リサイクル燃料備蓄センター使用済燃料貯蔵施設

保安規定変更認可申請書の補正について

リサイクル燃料備蓄センター使用済燃料貯蔵施設保安規定変更前後比較表

<p>(2) 竜巻の襲来が予想される場合の対応</p> <p>a) 各GMは、車両に関して停車している場所に応じて退避又は固縛することにより飛来物となら</p>	飛来物の種類	鋼製材	ワゴン車	寸法 (m)	長さ×幅×奥行き 4.2×0.3×0.2	長さ×幅×高さ 5.4×1.9×2.3	質量 (kg)	135	1,970	<p>・実施基準（竜巻）の追加</p>
飛来物の種類	鋼製材	ワゴン車									
寸法 (m)	長さ×幅×奥行き 4.2×0.3×0.2	長さ×幅×高さ 5.4×1.9×2.3									
質量 (kg)	135	1,970

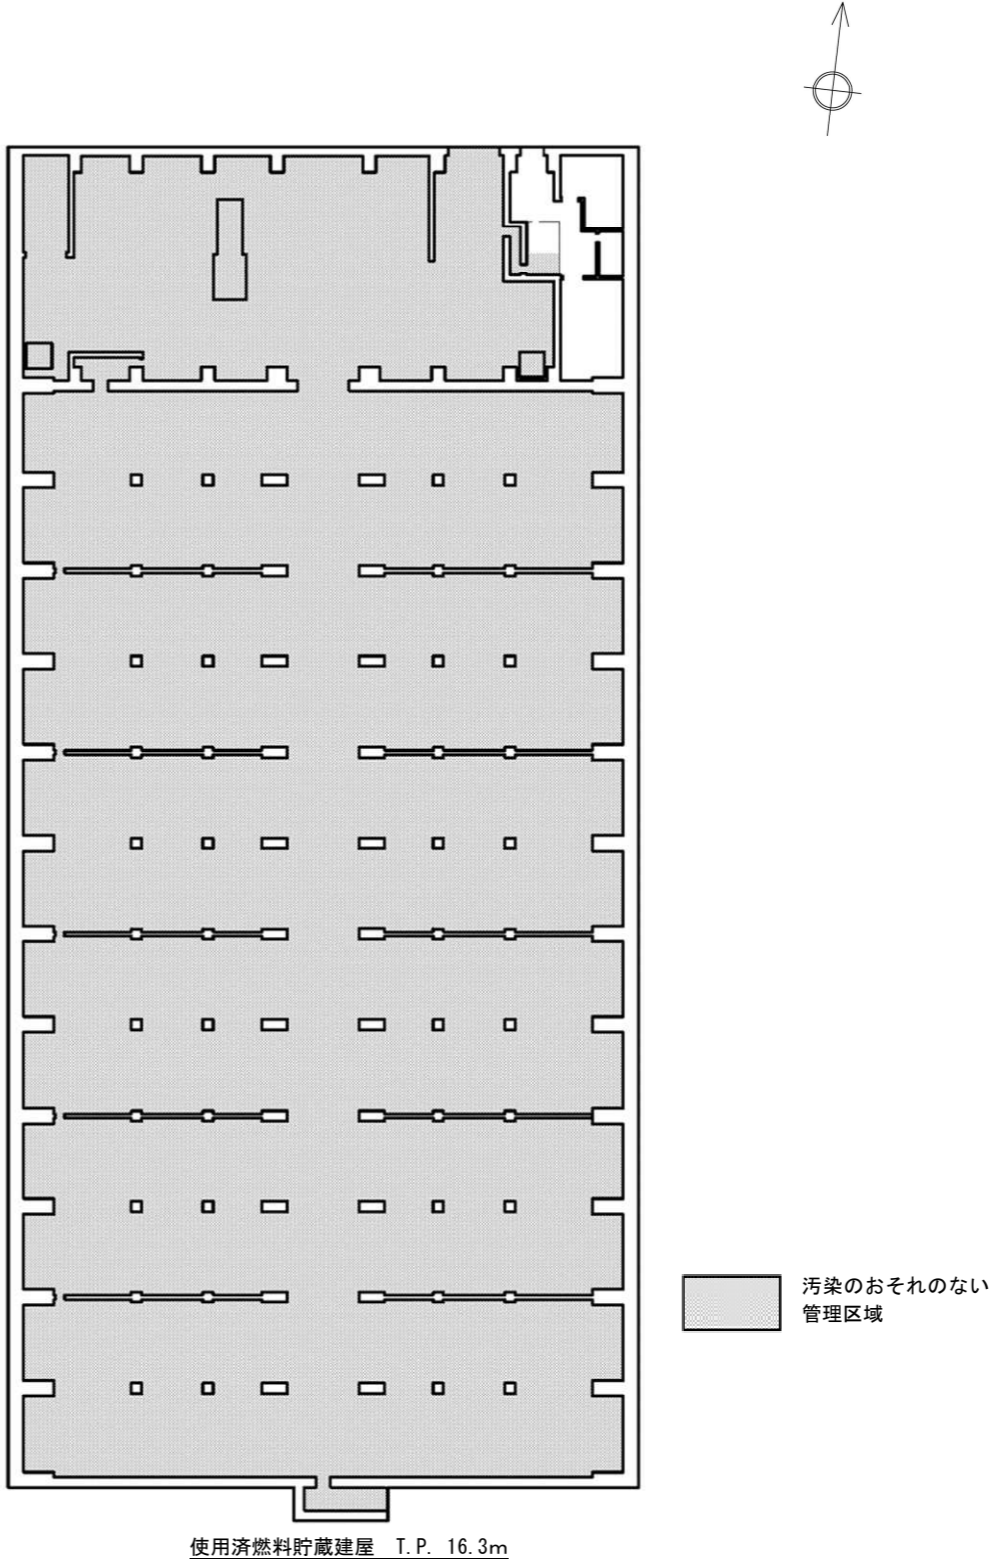
変更前（令和2年9月16日付け認可）	変更後	備考									
	<p>4. 7 その他関連する活動</p> <p>(1) 技術安全部長は、以下の活動を実施することをマニュアルに定める。</p> <p>a) 新たな知見の収集、反映</p> <p>貯蔵保全部長は、定期的に新たな知見の確認を行い、新たな知見が得られた場合、耐津波安全性に関する評価を行い、必要な事項を適切に反映する。</p>										
(規定なし)	<p>5. 竜巻</p> <p>技術GMは、竜巻発生時における使用済燃料貯蔵施設の保全のための活動を行う体制の整備として、次の5. 1項から5. 4項を含む計画を策定し、技術安全部長の承認を得る。また、各GMは、計画に基づき、竜巻発生時における使用済燃料貯蔵施設の保全のための活動を行うために必要な体制及び手順の整備を実施する。</p> <p>5. 1 要員の配置</p> <p>(1) 防災安全GMは、災害（緊急事態を除く。）が発生するおそれがある場合又は発生した場合に備え、必要な要員を配置する。</p> <p>(2) 防災安全GMは、緊急事態が発生するおそれがある場合又は発生した場合に備え、第4.9条に定める必要な要員を配置する。</p> <p>5. 2 教育訓練の実施</p> <p>技術GMは、竜巻発生時の対応に関する以下の教育訓練を定期的実施する。</p> <p>(1) センター員に対して、竜巻防護の運用管理に関する教育訓練を実施する。</p> <p>(2) センター員に対して、竜巻発生時における車両退避等の教育訓練を実施する。</p> <p>5. 3 資機材の配備</p> <p>各GMは、竜巻対策として固縛に使用する資機材を配備する。</p> <p>5. 4 手順書の整備</p> <p>技術GMは、竜巻発生時における使用済燃料貯蔵施設の保全のための活動を行うために必要な体制の整備として、以下の活動を実施することをマニュアルに定める。</p> <p>(1) 飛来物管理の手順</p> <p>各GMは、衝突時に使用済燃料貯蔵建屋に与えるエネルギー及び貫通力が設計飛来物^{*1}よりも大きなものについて、設置場所等に応じて固縛、固定又は使用済燃料貯蔵建屋からの離隔により飛来物とならない管理を実施する。</p> <p>※1：設計飛来物の寸法等は、以下のとおり。</p>
